平成25年度第14回（通算16回目）
福島県原子力発電所の廃炉に関する安全監視協議会及び安全対策部会
開催報告書

4 調査行程

ア 4号機オペレーティングフロア（使用済燃料プールからの燃料移動作業実施状況）

イ G6北、G4南タンクエリア（堰からの漏えい防止対策実施状況）

○現地確認
(G4タンクエリア)
堰の高さを75cmに嵩上げしている箇所

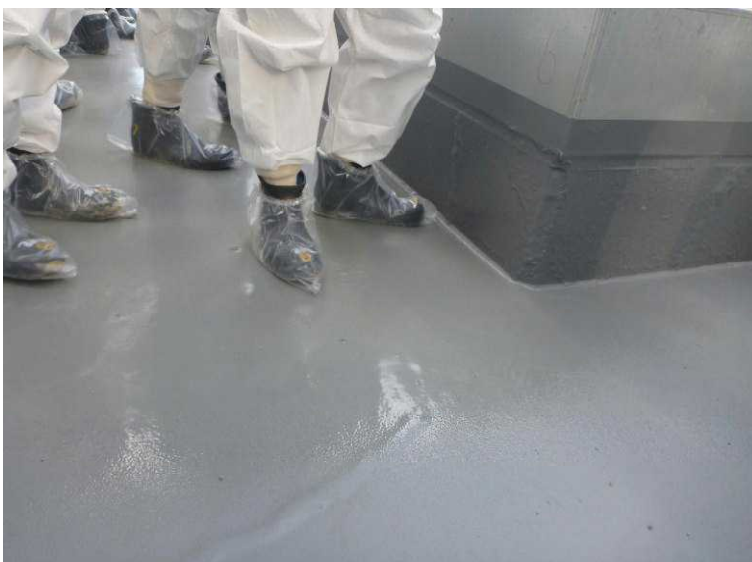
また、ウレタン塗装については、通常、管理区域のタンク床面などの塗装は表面が滑らかであるべきだが、本日確認したところ表面がザラザラしていた。塗り方にムラがあるのではないか。また、タンクエリアの堰内面の汚染がないようにと以前お願いをしたが、今後とも対策をお願いしたい。

本日、堰の高さについて、H4エリアタンクの堰の高さが全体では75cmであったが、部分的に30cmとなっている箇所があったが、最終的にはどの程度の高さになるのか。

タンクエリアのウレタン塗装について、滑らかな状態ではないというご指摘ですが、現場を確認し、不具合があれば直したいと思います。スプレーで塗装しておりましたので、飛沫により、ザラザラになっている可能性があります。コンクリートによる堰の嵩上げの際に、再度塗装をする機会がありますので、その際に対応したいと思います。

堰の高さについては、タンクの容量やエリアの面積に応じて変化する。平均すると90cm程度となるが、H4エリアについては、75cmとなる。
